**Commission économique pour l'Europe**

**Forum mondial de l'harmonisation  
des Règlements concernant les véhicules**
**Groupe de travail de la sécurité passive**
**Soixante-deuxième session**

**Rapport du Groupe de travail de la sécurité passive  
sur sa soixante-deuxième session**

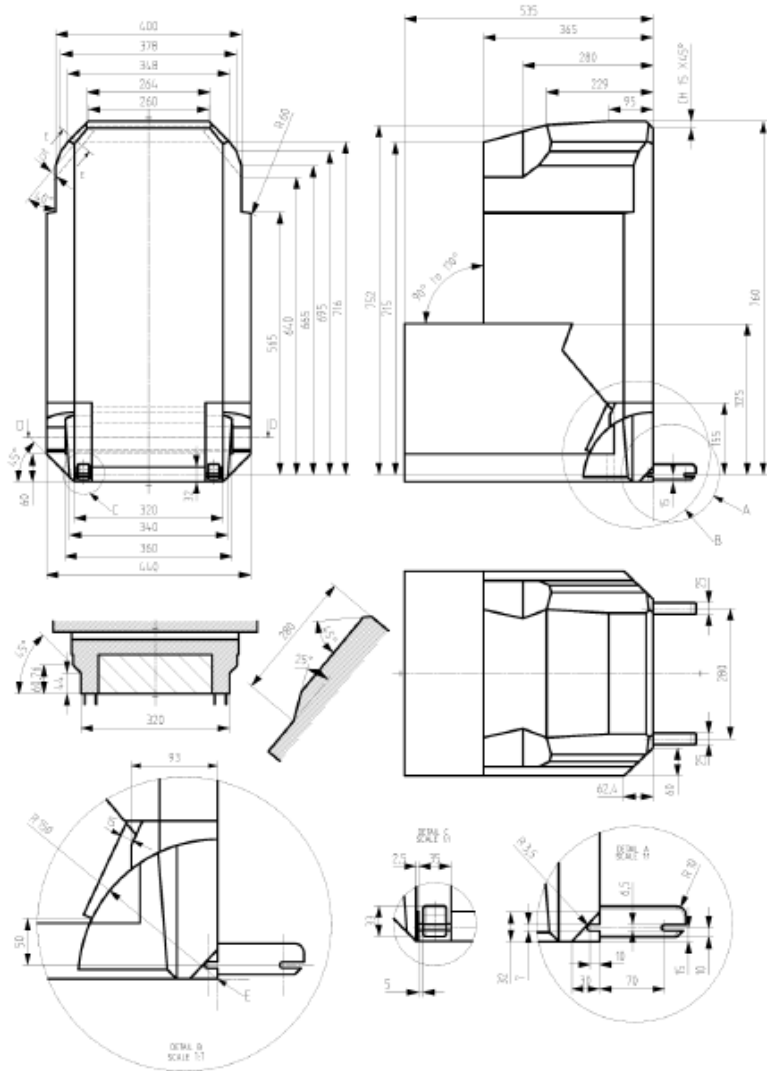
*Appendice 5, paragraphe 4*, modifier comme suit :

Les gabarits ci-dessus doivent être construits de manière à avoir une masse de  $7 \text{ kg} \pm 1 \text{ kg}$  et avoir la robustesse et la rigidité nécessaires pour satisfaire aux exigences fonctionnelles. ».

« Figure 3

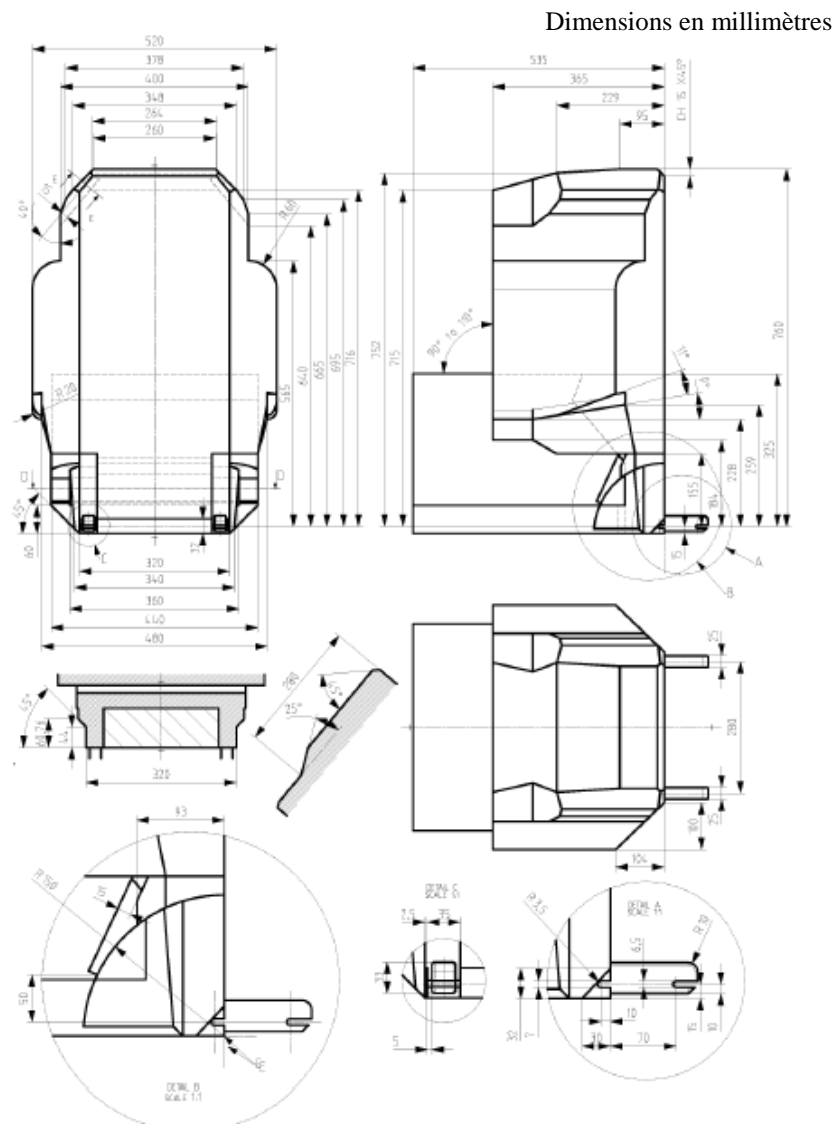
Appendice 5, figure 3 ISO/B3, modifier comme suit :

## Figures explicatives de la procédure de mesure

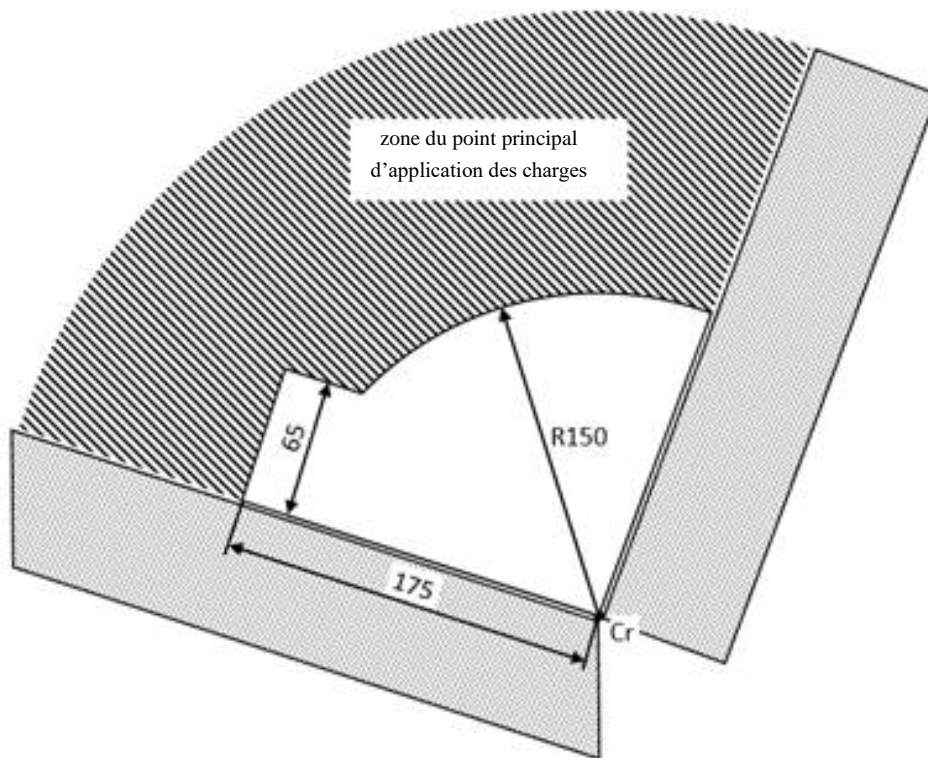
#### Modifications apportées au document ECE/TRANS/WP.29/GRSP/ 2017/38 (voir par. 23 du présent rapport)

*Paragraphe 6.1.8, modifier comme suit :*

- « 6.1.8      Les dispositifs de retenue pour enfants ... sans mannequin.

Figures représentant l'enfant attaché

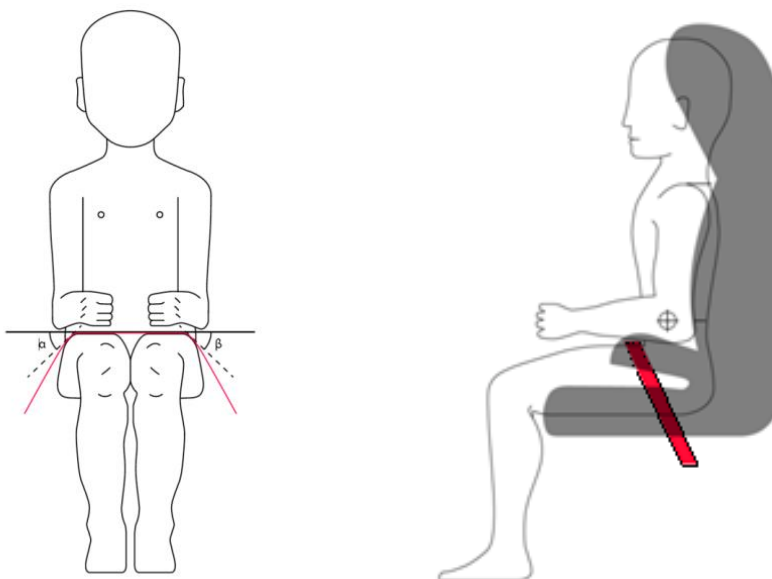
Paragraphe 6.2.1.5, modifier comme suit :

- « 6.2.1.5 Tous les dispositifs de retenue ... corps de l'enfant (abdomen, entrejambe, etc.).

Dans le cas des coussins rehausseurs, la sangle abdominale de la ceinture de sécurité pour adultes doit être guidée physiquement des deux côtés de telle sorte que les forces qu'elle transmet se communiquent au bassin. Cette condition doit être réalisée dès le moment où l'enfant est installé, la ceinture de sécurité devant passer sur le haut de la cuisse, en touchant à peine le pli cuisse-bassin. Les angles  $\alpha$  et  $\beta$  entre la tangente selon laquelle la ceinture touche les cuisses et l'horizontale doivent être supérieurs à  $10^\circ$ .

**La sangle diagonale d'épaule doit quant à elle être guidée physiquement de telle sorte que ni le thorax ni le cou de l'enfant ne puissent passer dessous. ».**
